改善箇所説明図

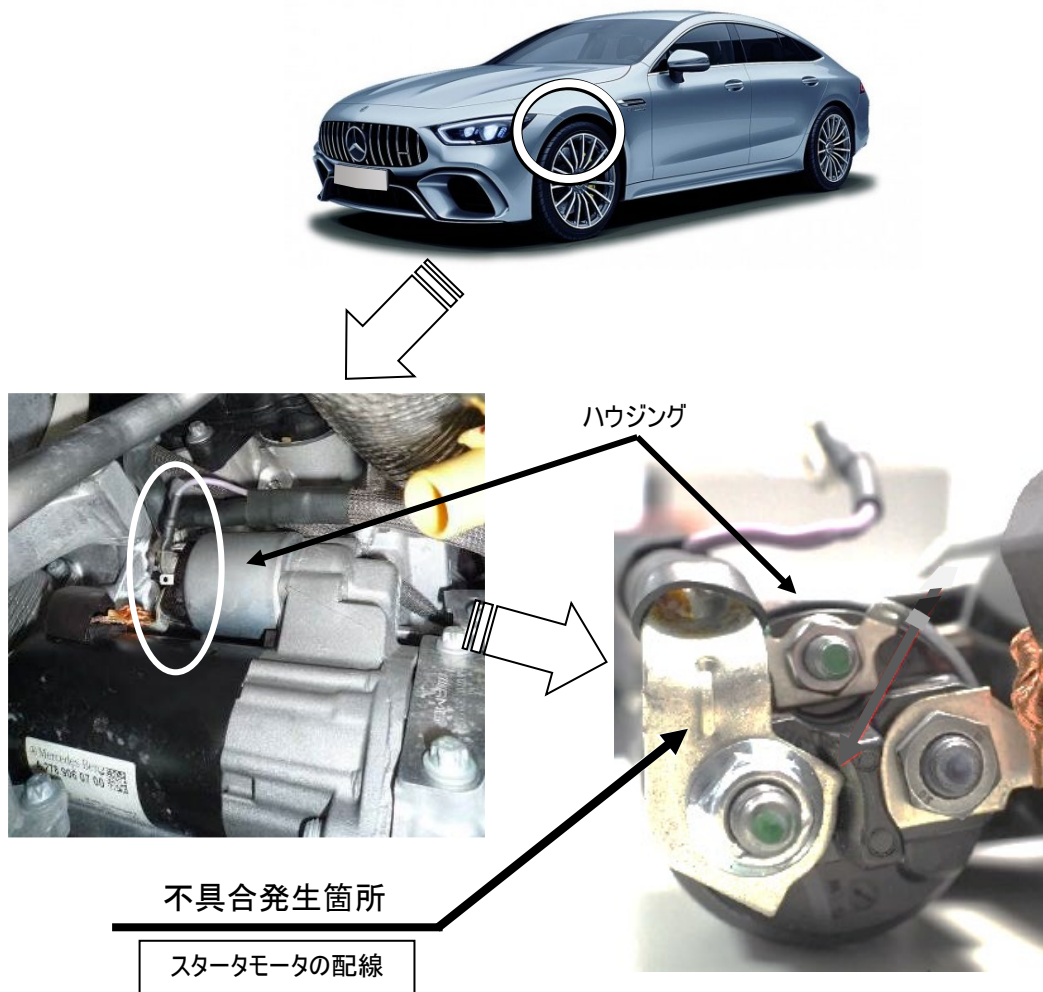
スタータモータの電気配線において、製造指示が不適切なため、配線がスタータモータのハウジングに干渉して取付けられているものがある。そのため、走行時の振動等で配線の被覆が損傷し短絡して、エンジンが始動不能となり、最悪の場合、火災に至るおそれがある。

全車両、スタータモータの配線を点検し、干渉している場合は配策を修正する。なお、干渉により配線に損傷がある場合は配線を新品に交換する。
